Ruj. Kami: SUSULAN-1/NOTIS-1/2026/043

Surat Susulan — Maklum Balas Pemeriksaan Bersama (Joint Inspection)

pada 25 September 2026 & Tuntutan Dokumentasi Rasmi

Hartanah: Rumah Teres 1 Tingkat (Unit ST-187C, H.S.(M) 7054, PT 26455, Mukim Bukit Katil)

Gambar 1 — Pemeriksaan Kali Pertama (31 Julai 2026): keretakan kecil sedia ada di penghujung roof tile (bulatan hijau). Keretakan kecil ini ditolak ansur dan tidak dituntut ketika itu.

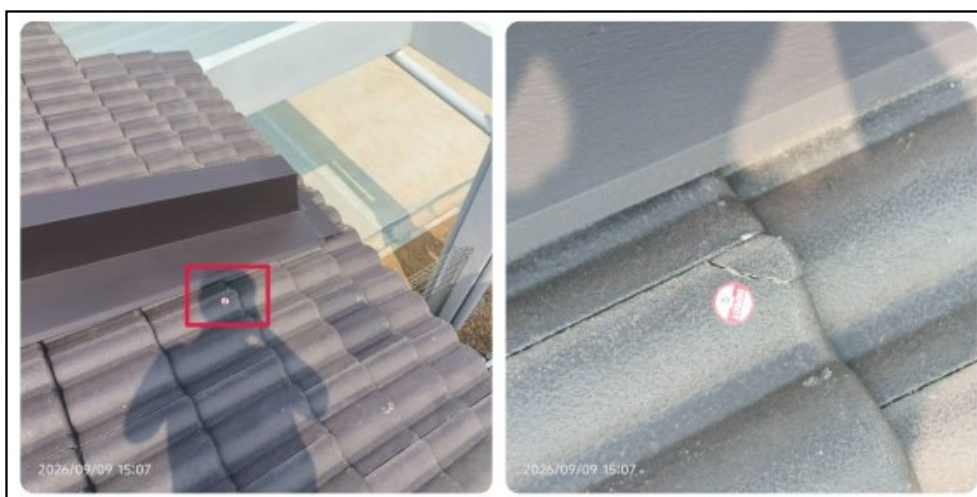
- Semasa Pemeriksaan Kali Pertama (31 Julai 2026), telah sedia wujud keretakan kecil di penghujung roof tile di lokasi yang sama (ditanda dengan bulatan hijau dan anak panah hijau dalam gambar Pemeriksaan Kali Pertama — Lampiran A, Gambar 1 & 2). Oleh kerana keretakan tersebut kecil sahaja dan tidak ketara, kami bertolak ansur (tolerate) dan tidak memasukkannya sebagai item tuntutan ketika itu;

- Semasa Pemeriksaan Semula (Re-Inspection) pada 9 September 2026, didapati roof tile di lokasi keretakan sedia ada tersebut telah PECAH sepenuhnya (Lampiran A, Gambar 3, bertarikh 09/09/2026, 15:07) — iaitu selepas kerja pembaikan bumbung dijalankan oleh pihak kontraktor, dan bersebelahan dengan roof tiles pecah yang memang telah dilaporkan dalam laporan pemeriksaan;

- Kronologi gambar ini jelas menunjukkan kerosakan berlaku dalam tempoh kerja pembaikan (rectification work) dijalankan oleh pihak kontraktor, dan bukannya disebabkan oleh pihak pemeriksa.

kerosakan tersebut bukan berpunca daripada kerja pembaikan pihak kontraktor, pihak tuan dituntut mengemukakan bukti bergambar (photographic evidence) kerja pembaikan bumbung yang telah dijalankan — iaitu gambar selepas siap kerja pembaikan (after-repair photos) yang menunjukkan roof tiles di kawasan tersebut berada dalam keadaan sempurna TANPA pecah. Tanpa bukti sedemikian, kerosakan tersebut kekal sebagai kecacatan baharu akibat kerja pembaikan (new defect arising from rectification work) yang WAJIB dibaiki sepenuhnya oleh pihak tuan atas kos pihak tuan sendiri, dengan kadar SEGERA memandangkan ia melibatkan bumbung yang terdedah kepada risiko kebocoran air hujan.

Gambar 1 — Item No. 41 (Master Bedroom): sisihan 6mm pada permukaan dinding (sesiku L), 9mm pada skirting (sesiku L) dan 12mm pada skirting diukur menggunakan spirit level 1.2 meter.

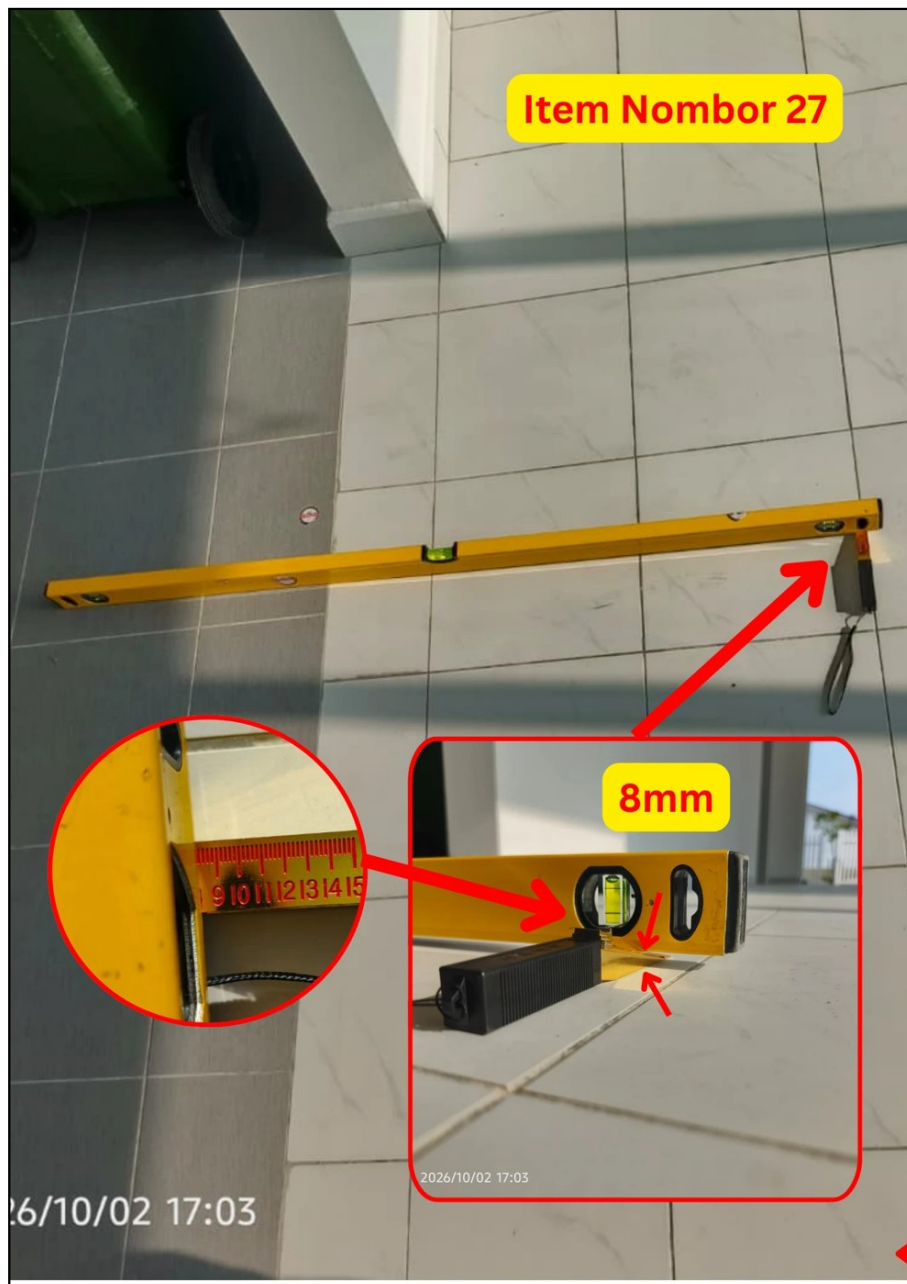
Item	Lokasi	Ukuran Direkodkan	Alat
26	Kitchen — lippage floor tile	2mm	Pembaris berskala
27	Kitchen — uneven floor tiles	8mm	Spirit level 1.2m + pembaris
41	Master Bedroom — dinding & skirting	Dinding: 6mm; Skirting: 9mm; Skirting (spirit level 1.2m): 12mm	Sesiku L (L-square) & spirit level 1.2m
6	Carporch — isu penjajaran	13mm	Sesiku L (L-square)

7. Berhubung item No. 41 (Master Bedroom — isu penjajaran pada permukaan dinding akibat pemotongan floor tiles yang tidak konsisten), pihak kontraktor menerangkan secara lisan bahawa mereka telah menembak laser dari dinding bertentangan dan, berdasarkan itu, mendakwa dinding tersebut lurus. Penjelasan ini tidak menjawab kecacatan yang dilaporkan: isu yang direkodkan adalah ketidakjajaran yang JELAS KELIHATAN pada permukaan dinding/tiles akibat pemotongan floor tiles yang tidak konsisten, sebagaimana dirakam bergambar di dalam laporan pemeriksaan. Satu demonstrasi laser secara lisan tanpa sebarang rekod tidak mempunyai nilai pembuktian. Malah, pengukuran yang dijalankan sendiri oleh pemilik pada 2 Oktober 2026 merekodkan sisihan 6mm pada permukaan dinding (sesiku L), 9mm pada skirting (sesiku L) dan 12mm pada skirting menggunakan spirit level 1.2 meter (rujuk Lampiran C dan jadual pengukuran di Seksyen D) — bacaan yang secara langsung menyangkal dakwaan "lurus" tersebut. Pihak tuan dituntut mengemukakan laporan pengukuran bertulis (kaedah pengukuran, bacaan, lokasi titik ukur dan nama pegawai yang menjalankan ukuran) dan/atau menjalankan pengesahan ukuran semula secara bersama dengan kehadiran pemilik. Sekiranya pemotongan tiles didapati tidak konsisten, pembetulan hendaklah dilaksanakan sepenuhnya atas kos pihak tuan.

Gambar 3 — Item No. 26 (Kitchen — lippage floor tile): lippage 2mm direkodkan menggunakan pembaris berskala.

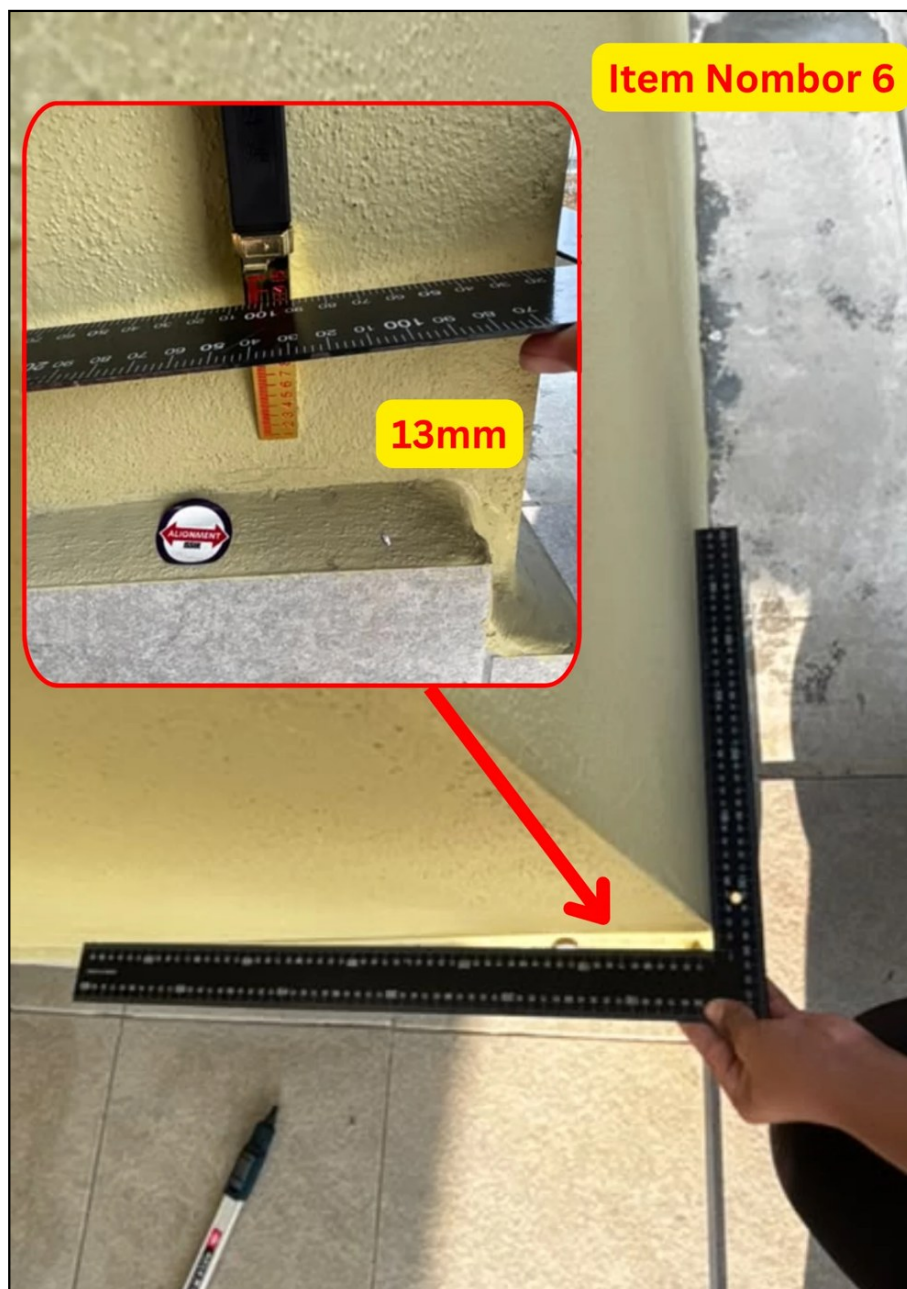
6. Berhubung item No. 26 (Kitchen — lippage floor tile), item No. 27 (Kitchen — uneven floor tiles), item No. 28 (Kitchen — isu penjajaran yang jelas kelihatan pada permukaan dinding dan skirting) dan item No. 32 (Yard — kecerunan lantai berlebihan / too much gradient), pihak yang mewakili pemaju dan kontraktor menyatakan secara lisan bahawa kesemua kecacatan tersebut berada "dalam had toleransi (within tolerance)" dan oleh itu TIADA tindakan akan diambil. Dakwaan lisan ini tidak boleh diterima. Pihak tuan dituntut menyatakan secara BERTULIS bagi SETIAP item di atas: (i) standard atau piawaian toleransi yang dirujuk (contohnya CIDB QCLASSIC, Malaysian Standard, atau spesifikasi pengilang — dengan rujukan penuh); (ii) had toleransi yang dibenarkan di bawah standard tersebut; dan (iii) bacaan ukuran sebenar yang diambil di tapak berserta kaedah dan lokasi pengukuran. Perlu ditegaskan bahawa bukti bergambar di dalam laporan pemeriksaan — termasuk ukuran menggunakan alat aras (spirit level) — jelas menunjukkan kecacatan yang ketara dan masih wujud. Tanpa pengesahan bertulis berserta data ukuran sebagaimana di atas, keengganan mengambil tindakan tidak akan diterima, dan item-item ini kekal sebagai kecacatan tertunggak yang wajib dibaiki.

Bagi mengesahkan kedudukan sebenar, saya telah menjalankan pengukuran sendiri di tapak pada 2 Oktober 2026, dan kesemua bacaan dirakam sepenuhnya secara bergambar (rujuk Lampiran C). Keputusan adalah sebagaimana jadual di atas. Sebagai perbandingan, piawaian QCLASSIC (CIS 7) yang lazim digunakan dalam industri pembinaan di Malaysia menetapkan toleransi kerataan permukaan sekitar 3mm per 1.2 meter straight edge, dan lippage tiles maksimum sekitar 1mm. Bacaan 8mm hingga 13mm yang
